INSTRUCCIÓN DE SERVICIO

MODIFICACIONES EN CURSO EN LOS

MOTORES ROTAX® TIPO 912/914 (SERIES)

SI-912-020R8

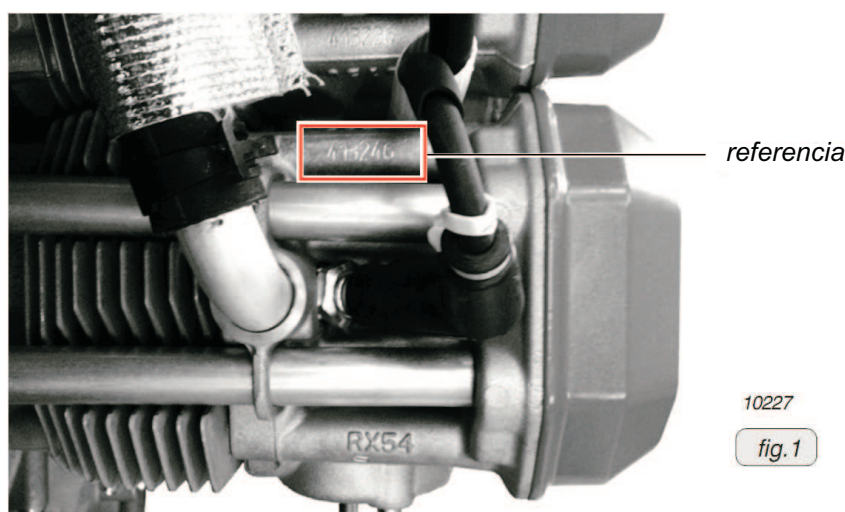
1) Introducción de una nueva culata ref. nº 413235/413245/413185/413195 para los motores ROTAX® 912/14 Series

En el curso del desarrollo continuo y estandarización de los ROTAX® 912 i Series, se ha introducido una culata nueva con modificaciones en su molde. Debido a estas modificaciones, ahora se medirá la temperatura del refrigerante en vez de la temperatura del aluminio de la culata. Por lo tanto, hay que revisar los límites de temperatura del nuevo punto de medición que se muestra en el instrumento de cabina y, si es necesario, corregir en el instrumento la indicación de lo que mide y los límites de medición.

◆ **NOTA:** Identificación de las nuevas culatas: La conexión eléctrica del sensor de temperatura está apuntando hacia arriba. La Fig. 2 muestra la Nueva configuración. La Fig. 3 muestra la Antigua configuración.

Respecto a los cambios de posición del sensor de temperatura, ver fig. 2 y fig. 3.

◆ NOTA: El sensor de temperatura ref. n° 965531 y su conexión no han cambiado.

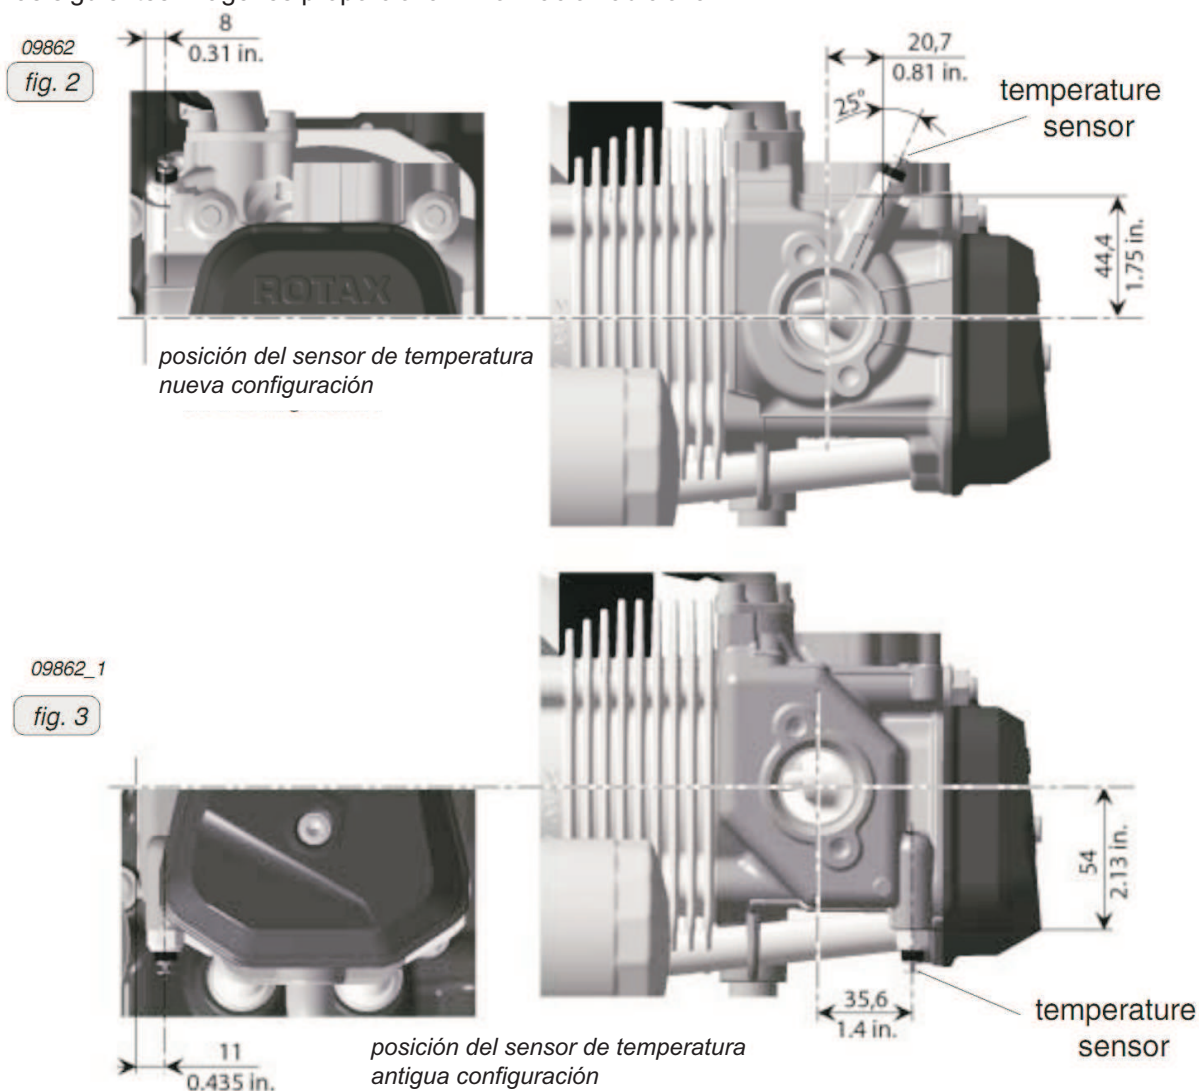
1.3) Cambios concernientes al mantenimiento (conjunto culata 2/3)

◆ **NOTA:** Contrariamente al diseño actual, el sensor de temperatura está directamente bañado en refrigerante. Por lo tanto, la rosca debe ser sellada con LOCTITE.

1. Limpiar la rosca del sensor de temperatura.
2. Aplicar LOCTITE 243 a la rosca del sensor de temperatura. Torque de apriete 10 Nm (90 in.lb).
3. Conectar el conector del arnés de cableado respectivo en el sensor de temperatura.
4. Montar el motor.
5. Rellenar con los fluidos de operación (refrigerante, aceite o combustible). Ver también el capítulo 12-20-00 edición actual del Manual de Mantenimiento en Línea para el motor tipo 912/914 Series.
6. Realizar prueba de funcionamiento. Ver también el capítulo 12-20-00 edición actual del Manual de Mantenimiento en Línea para el motor tipo 912/914 Series.

fig. 4

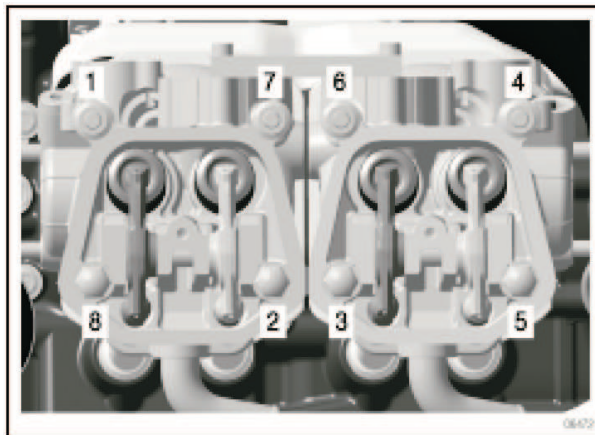
2) Cambio en el procedimiento de dar el torque de apriete al instalar las culatas

En el curso del desarrollo continuo se ha introducido un nuevo procedimiento de dar el torque de apriete al instalar las culatas.

1. Fijar el cilindro apretando al principio con los dedos, y en diagonal, las tuercas M8 ciegas y las tuercas M8 hexagonales.
2. Fijar la culata de acuerdo al modelo de torque en diagonal mostrado en la fig. 4.
Torque de apriete 10 Nm (90 in.lb) + 120°.

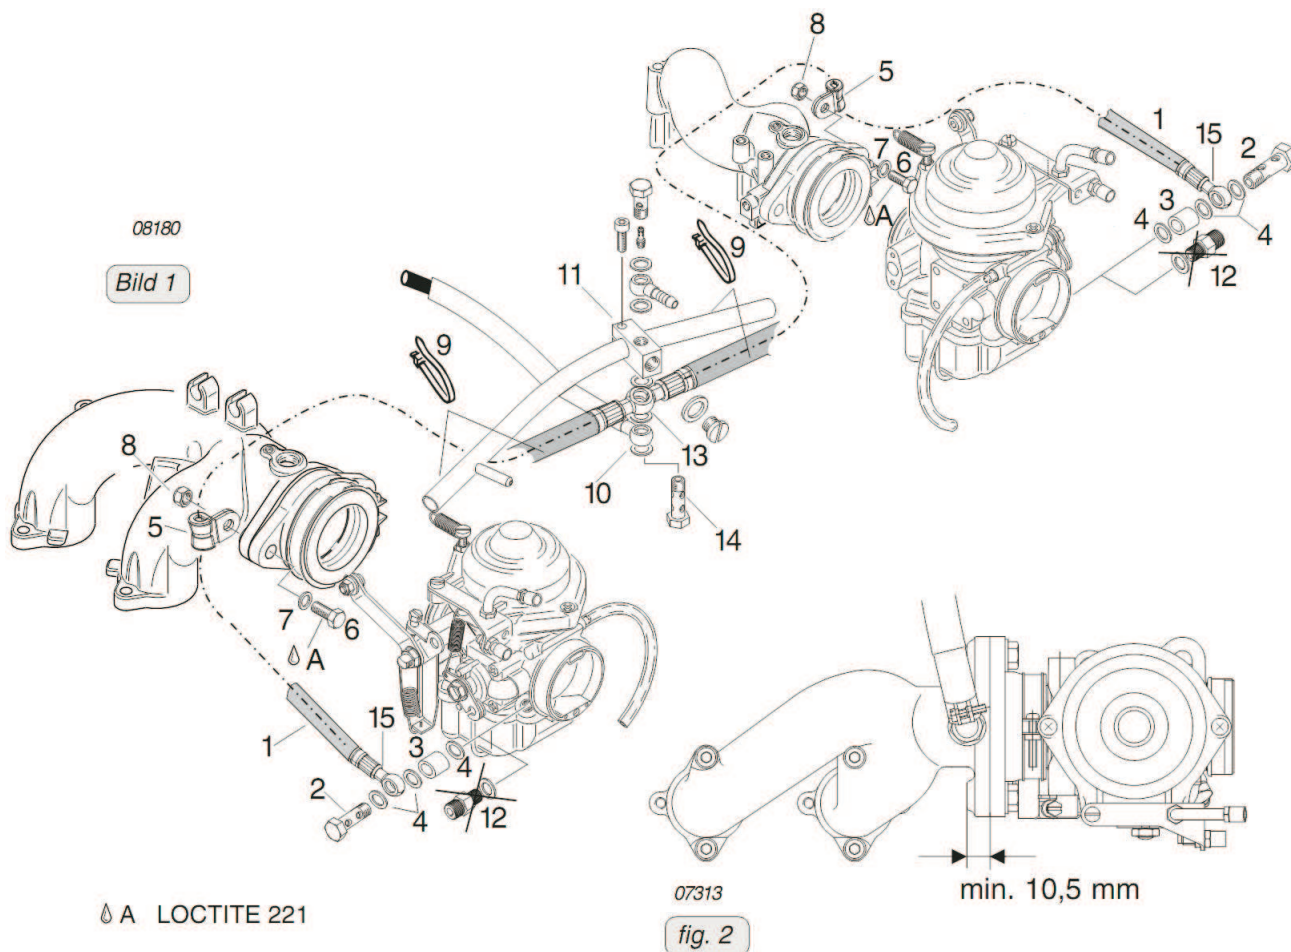
1) Introducción de un nuevo conjunto de líneas de combustible flexibles, ref. nº 874911 para los motores ROTAX® 912 Series

En el curso del desarrollo continuo y para un mejor montaje y mantenimiento, se ha introducido un nuevo conjunto de líneas de combustible flexibles (ref. nº 874911).

- mecanizado en los colectores de admisión para fijar las abrazaderas para cable. En la reparación/overhaul general, darse cuenta de que la fijación de las líneas de combustible flexibles necesita una superficie de contacto adecuada. Si es necesario, reemplazar el colector de admisión o mecanizar la superficie de contacto de acuerdo a las instrucciones siguientes.

- Instalar la línea de combustible flexible (1) con el racor banjo doble (13) y las arandelas de sellado (10) en el bloque divisor de combustible (11). Torque del tornillo hueco (14) 10 Nm (90 in. lb.) (ver fig. 1).
- Instalar el racor banjo (15) con el espaciador (3) y arandelas de sellado (4) en los carburadores. Torque del tornillo hueco (2) 10 Nm (90 in. lb.)

- Para su instalación con colectores de admisión antiguos, realizar lo siguiente: Quitar el colector de admisión y mecanizar el área de contacto con la abrazadera para cable, hasta que su superficie sea paralela a la superficie de sellado de la goma de admisión. No se debe dejar un espesor menor de 10,5 mm (0.413 in.) y la superficie debe quedar lisa y plana de modo que el contacto con la abrazadera para cable sea uniforme (ver fig. 2).

- Poner la abrazadera en la línea de combustible flexible. Colocar el tornillo hexagonal (6) y la arandela (7) con un torque de 15 Nm (133 in. lb.). Introducir la abrazadera para cable (5) en el tornillo hexagonal (6) de la goma de admisión, y la tuerca hexagonal (8). Torque de la tuerca hexagonal (8) 24 Nm (213 in. lb.)

08353
fig. 1

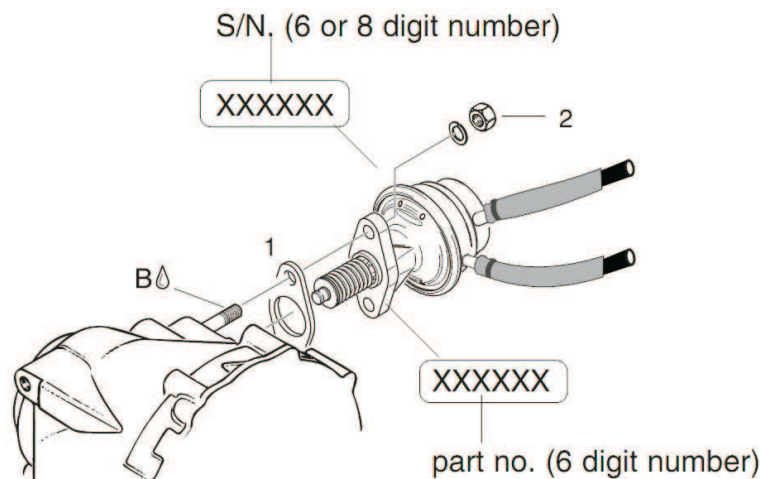
2) Introducción de una nueva junta ref. nº 950226 para la bomba de combustible ROTAX® 912 Series

En el curso del desarrollo continuo se ha introducido una nueva junta (ref. nº 950226).

La junta es intercambiable.

fig. 1

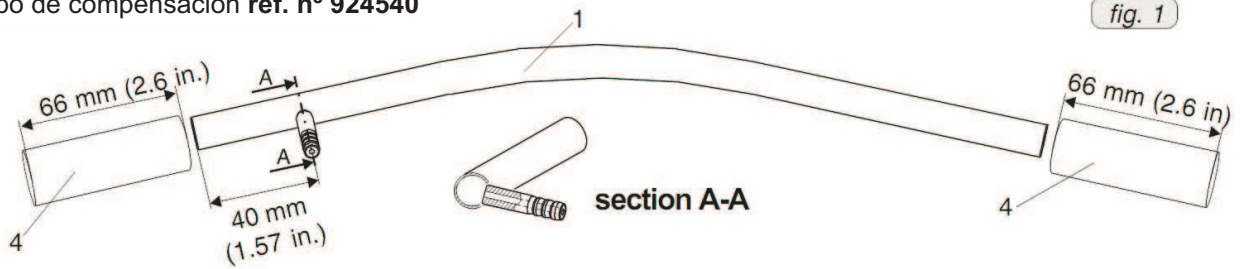
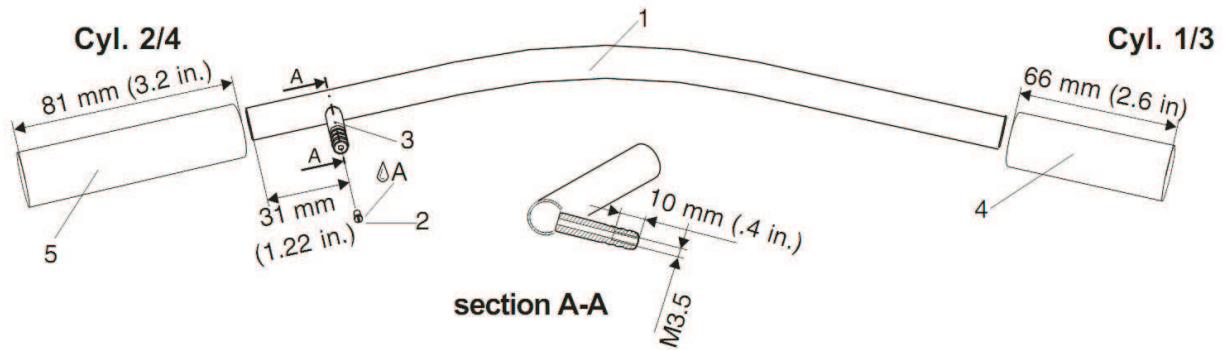
3) Introducción de un nuevo tubo de compensación ref. nº 924541 para los ROTAX® 912/914 Series

En el curso del desarrollo continuo, se ha introducido un nuevo tubo de compensación (1) (ref. nº 924541) que simplifica el trabajo de sincronización, ya que el tubo de goma no tiene que ser quitado.

- la posición de la boquilla de conexión (3) en el tubo de compensación permanece aproximadamente igual.
- tornillo adicional (2) ref. nº 940980 para la boquilla de conexión (3)
- nuevo tubo de goma (4) ref. nº 956143 (5) ref. nº 956141

◆ **NOTA:** En el caso de una conversión, no es posible reemplazar partes individuales. Los nuevos tubos de compensación son sólo intercambiables **junto con** el tubo de goma ref. nº 956141. En el caso de piezas de recambio se debe mantener la configuración relevante.

fig. 2

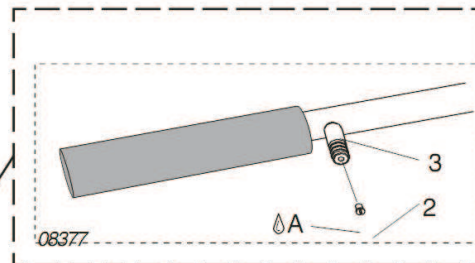
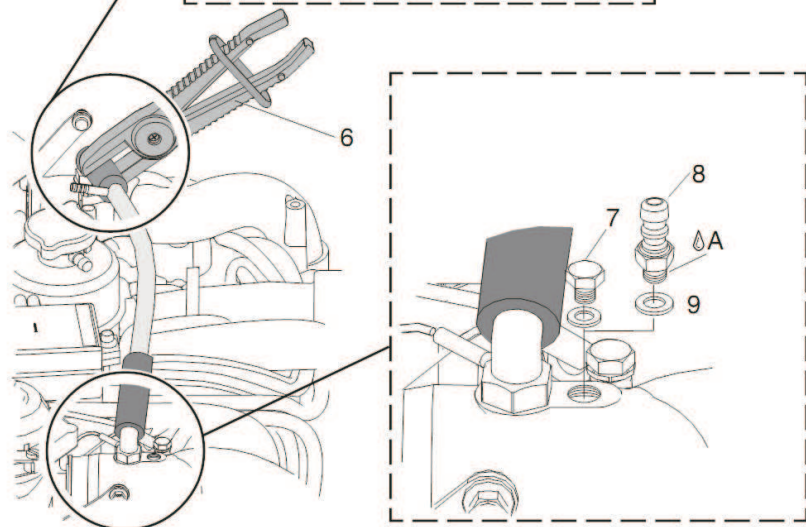
(ver fig. 2)

El ajuste de los dos carburadores al mismo flujo (sincronización mecánica o neumática) tiene que ser realizado de acuerdo al último Manual de Mantenimiento ROTAX® 912/914, y los siguientes cambios se deben considerar:

1. Conectar el vacuómetro.
2. Estrangular el tubo con el alicate de estrangular. ¡Observar posición!. El tubo (1) no se debe quitar.
3. Quitar el tornillo (7).
4. Instalar el racor M6 (8) con la arandela de sellado (9).
5. Después de la sincronización apretar el tornillo M6x6 (7) con LOCTITE 221.

fig. 1

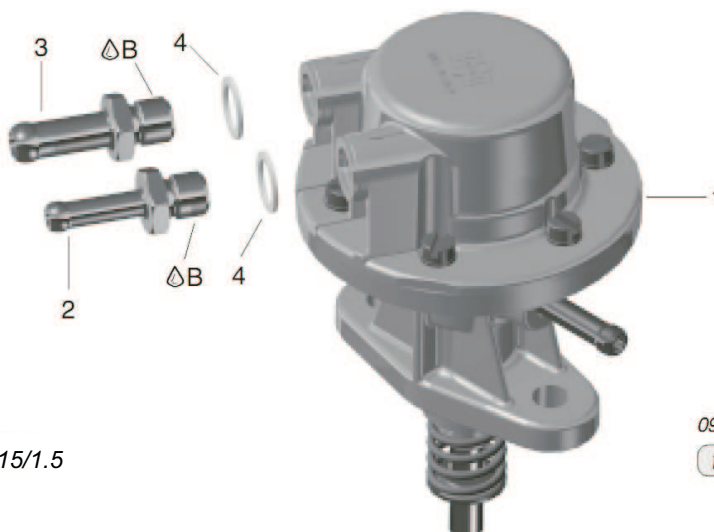
4.2) Retrofit del conjunto bomba de combustible ref. nº 893110 a ref. nº 893115

Entrada a bomba (3):

racor..... 9/5.7
torque de apriete..... 10 Nm (90 in.lb)

Salida de bomba (2):

racor..... 7/3.8
torque de apriete..... 10 Nm (90 in.lb)

fig. 2

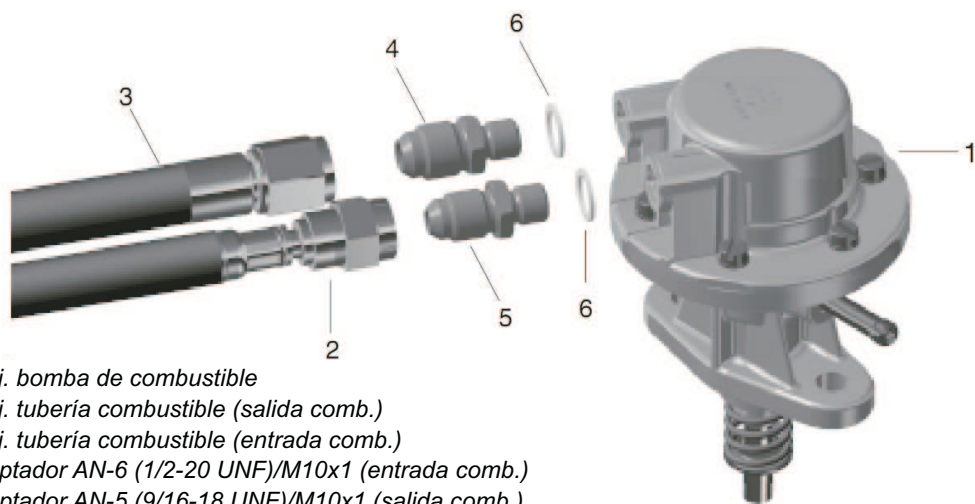
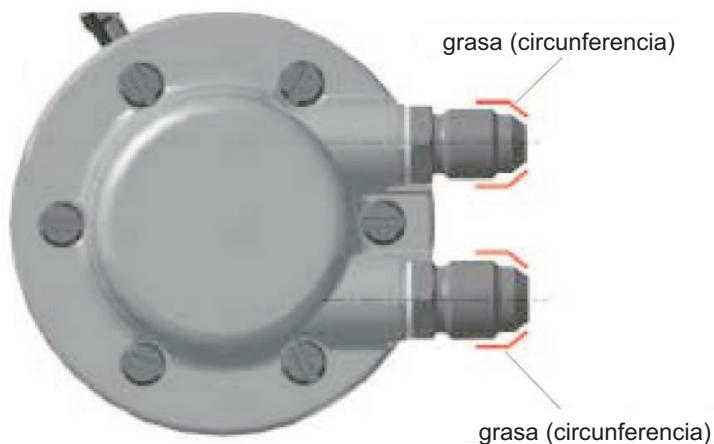
4.3) Retrofit del conjunto bomba de combustible ref. nº 893114 a ref. nº 893115

Entrada a bomba (3):

adaptador..... AN-6 (1/2-20 UNF)/M10x1

torque de apriete..... 10 Nm (90 in.lb)

Salida de bomba (2):

adaptador..... AN-5 (9/16-18 UNF)/M10x1

torque de apriete..... 10 Nm (90 in.lb)

torque de apriete..... 32 Nm (23.6 ft.lb)

torque de apriete..... 27 Nm (23 ft.lb)

■ PRECAUCION: Contratuerca en el adaptador durante el apriete

08829
fig. 3

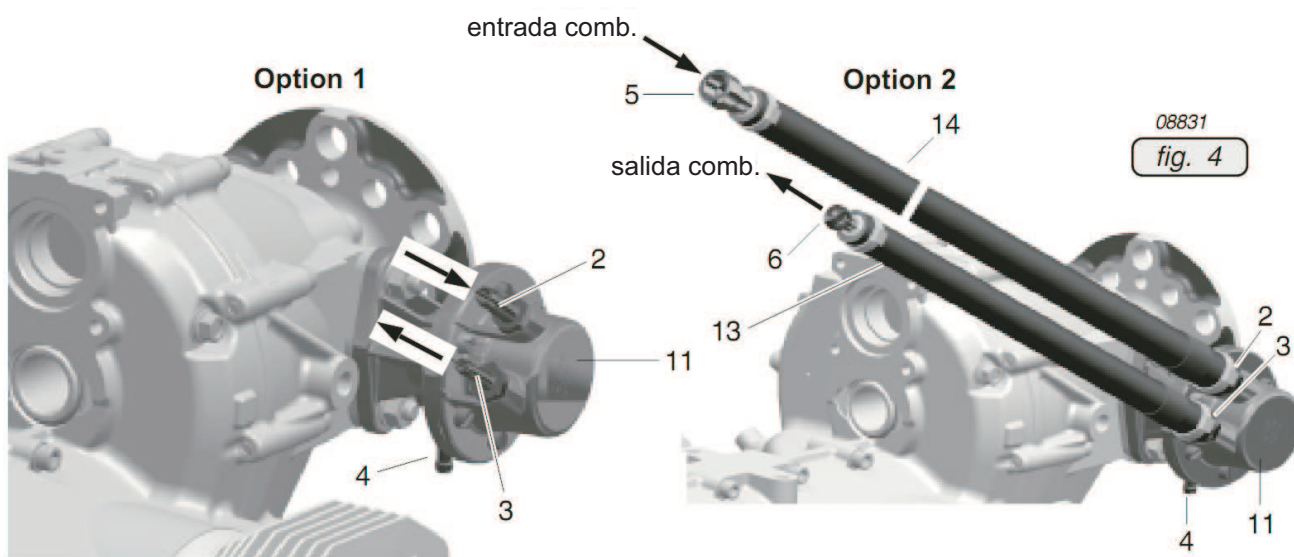
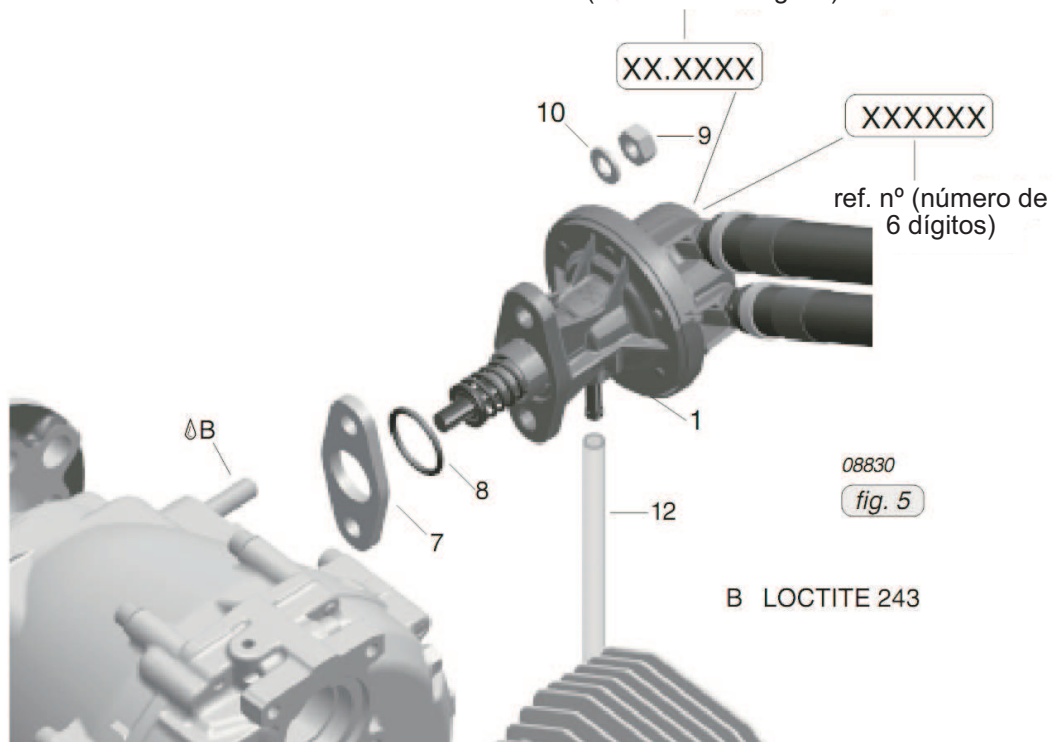
4.4) Cambios referentes a la instalación

Opción 1

Opción 2

Conexión a la bomba de combustible (1) con racores. Ver fig. 3.

Conexión a la bomba de combustible (1) con tuberías con fijación a rosca. Ver fig. 3

Instalar la bomba de combustible con una nueva junta de aislamiento (7) y nueva junta tórica (8). Asegurar y apretar por igual los tornillos hex. M8 (9) con arandela grover A8 (10) usando LOCTITE 243 - aplicar un torque de 15 Nm (135 in.lb).
